改善箇所説明図

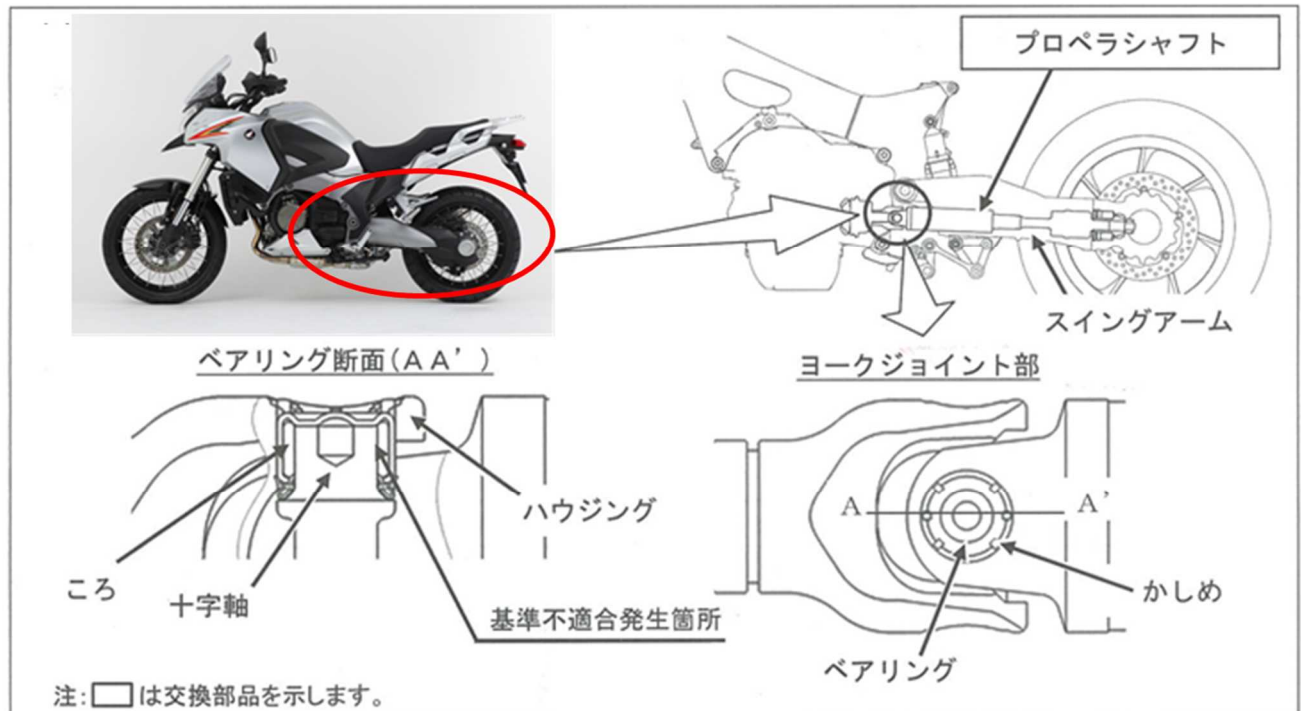
プロペラシャフトのヨークジョイント部において、ベアリング抜け防止のかしめ圧及びベアリングを保持するハウジングの形状が不適切なため、走行時の摩擦による熱や高い負荷によりベアリング内部が摩耗するものがある。そのため、そのままの状態で使用を続けると、ヨークジョイント部が破損して、最悪の場合、走行不能となったり、プロペラシャフトがスイングアームと干渉し、リヤホイールがロックするおそれがある。

全車両、プロペラシャフトを対策品に交換する。ただし、対策品の供給に時間を要することから、当面の暫定措置として、全車両、プロペラシャフトを点検し、ヨークジョイント部の作動不良が確認されたものについては、プロペラシャフトを新品に交換する。
